CONCOURS POUR L'ÉDIFICATION D'UN IMMEUBLE POUR L'ORGANISATION MONDIALE DE LA SANTÉ

RAPPORT DU JURY

REMARQUES SUR UN CONCOURS EXCEPTIONNEL

2^e prix, projet n° 012, M. Eero Saarinen, Bloomfield Hills, Mich., U.S.A.

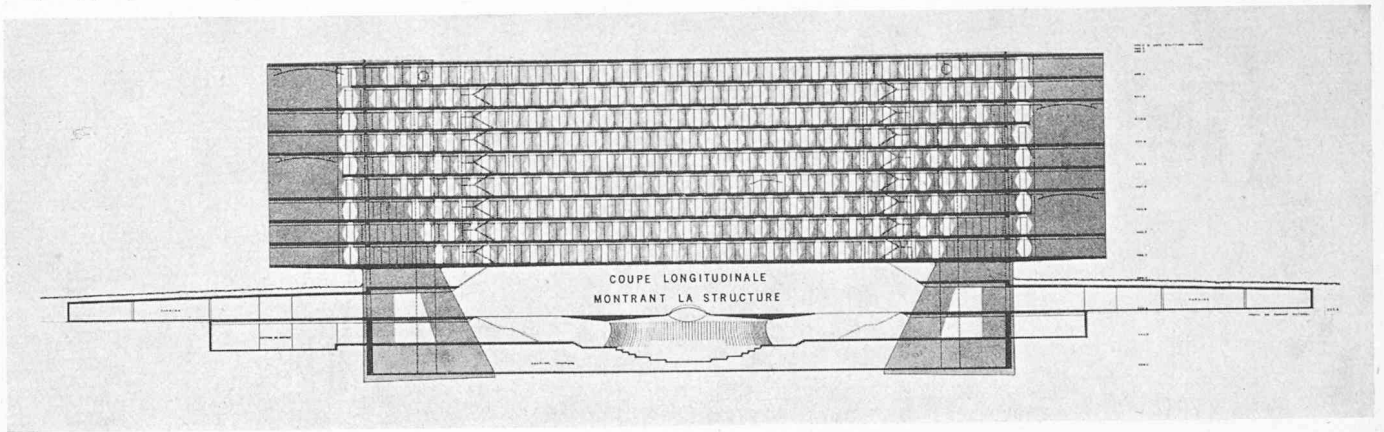
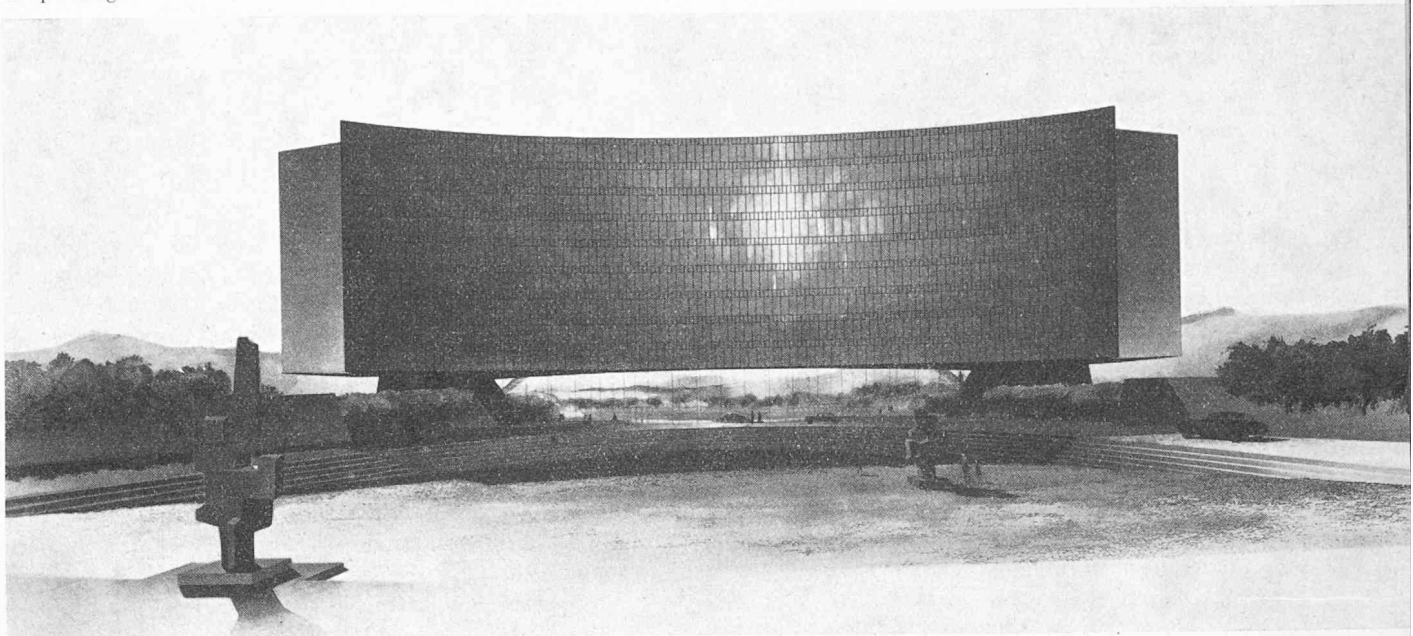
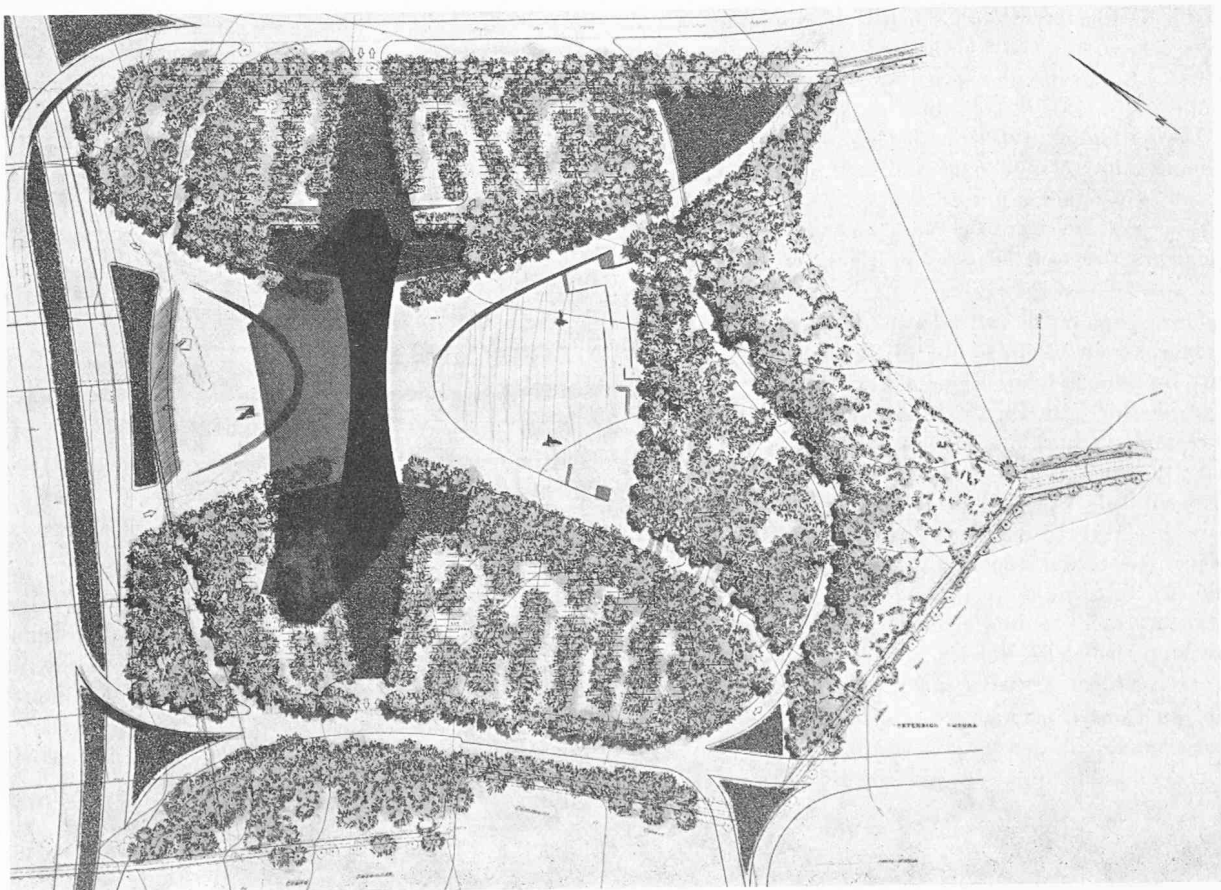
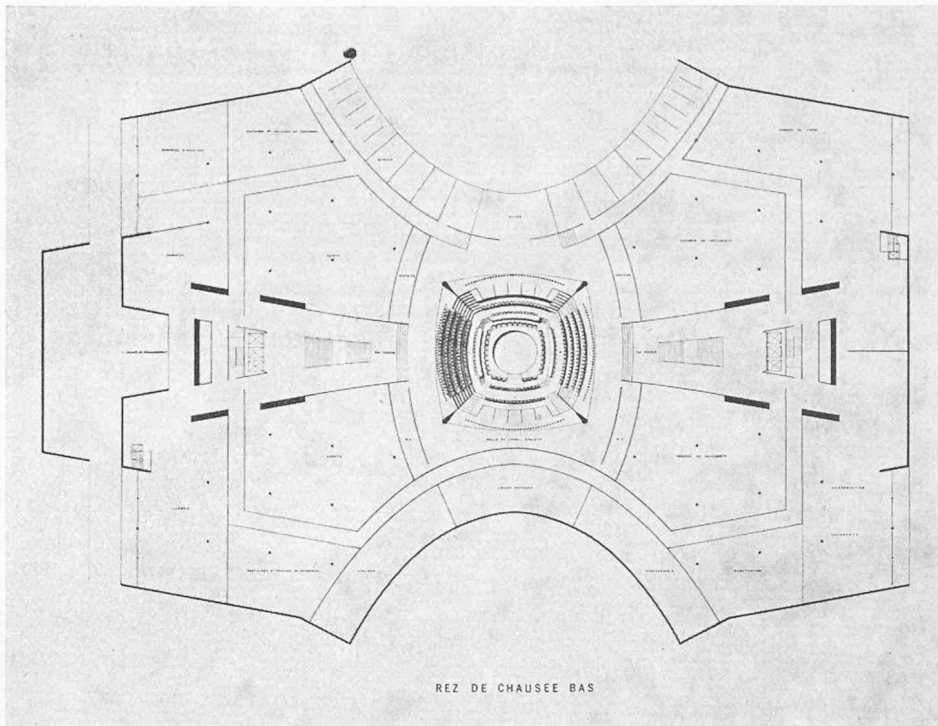
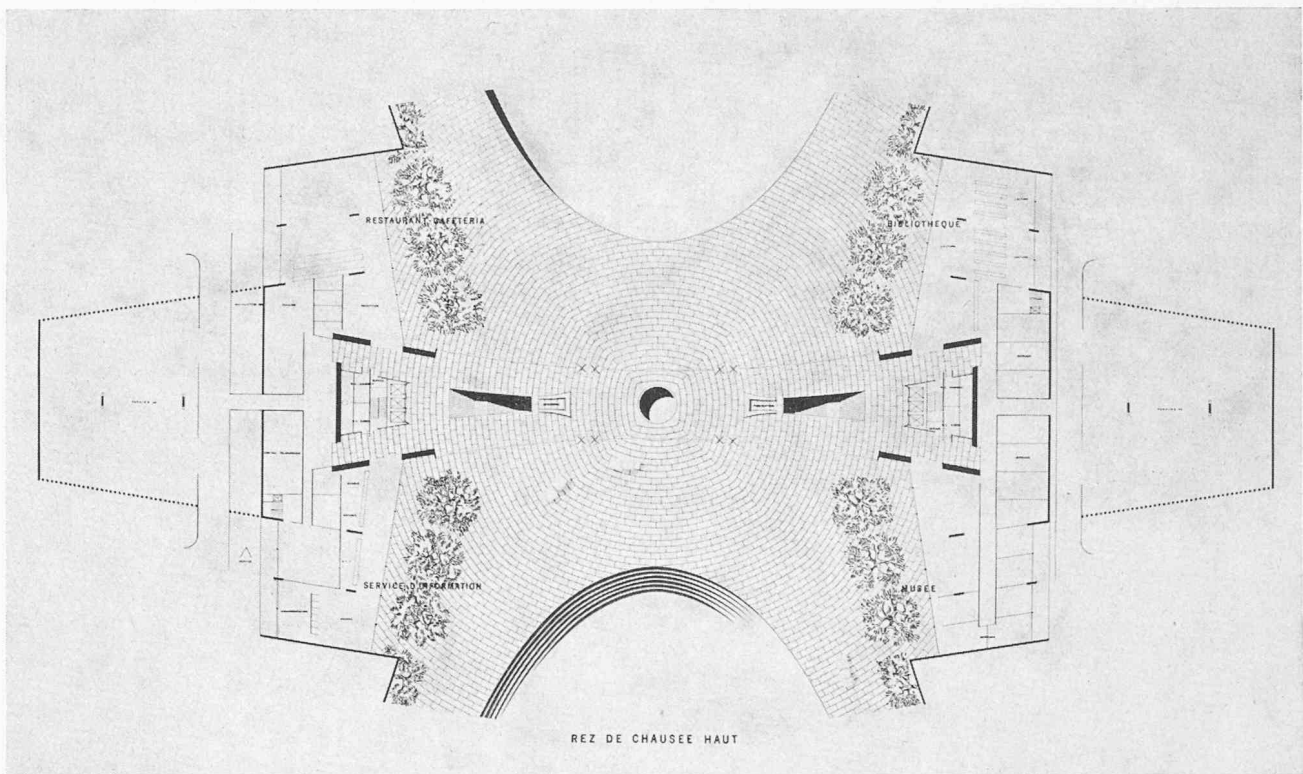
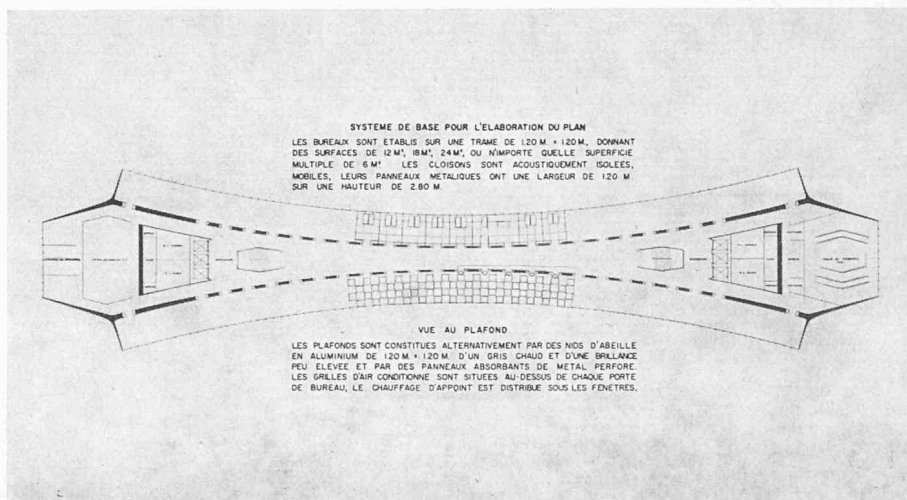
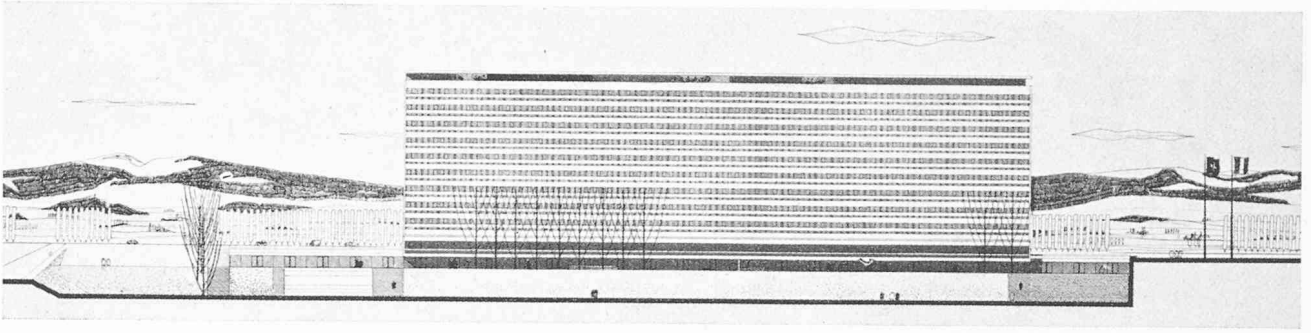
Il faut noter que l'audacieuse solution « pont » (n° 12) semble offrir une flexibilité complète. Celle-ci est limitée, cependant, par la nécessité de « traverser » les deux poutres échelle qui constituent les parois séparant les bureaux de la circulation centrale. En outre, les groupes de bureaux prévus aux extrémités sont séparés du reste et sont d'une utilisation difficile, la profondeur par rapport aux parois extérieures éclairantes pouvant atteindre 18 m. (A noter aussi que, dans ce projet, la surface de bureaux est inférieure à celle demandée par le programme.)

Dans le projet n° 12, le jury a apprécié l'affirmation d'une volonté de composition « finie », qui se traduit tant dans le plan du rez-de-chaussée et du sous-sol (peut-être trop « académique »), que dans l'expression plastique et structurale. Cette volonté résulte, sans doute, d'une réaction compréhensible et salutaire contre une tendance (résultant de certains programmes et du stade actuel de l'évolution technique), à concevoir des bâtiments que l'on peut allonger ou raccourcir à volonté, comme on peut accrocher ou décrocher les wagons d'un train. Mais la contrepartie est, précisément, la difficulté de toute extension, sinon sous forme d'un bâtiment complètement isolé, comme le propose d'ailleurs l'auteur du projet.

Plus intéressante est celle d'un édifice isolé, en forme de croix, proposé dans le projet n° 12, malgré les inconvénients pratiques d'une telle solution.

Une mention particulière doit être faite du projet n° 12, dont les qualités architecturales ont été très appréciées.

Projet n° 12, M. Saarinen

Inconvénient de la salle du Conseil enterrée et recevant la lumière naturelle en troisième jour.

Heureuse disposition centrale des points d'appui de l'ossature. L'audacieuse solution semble offrir une « flexibilité » complète. Celle-ci est limitée par la nécessité de « traverser » les poutres-échelle qui constituent les parois longitudinales.

La séduction de ce parti est contrebalancée par les mauvaises liaisons avec tous les autres services placés en soubassement et en sous-sol.

Difficulté presque insurmontable de toute extension sinon sous forme de second bâtiment isolé qui détruirait tout le caractère du projet.
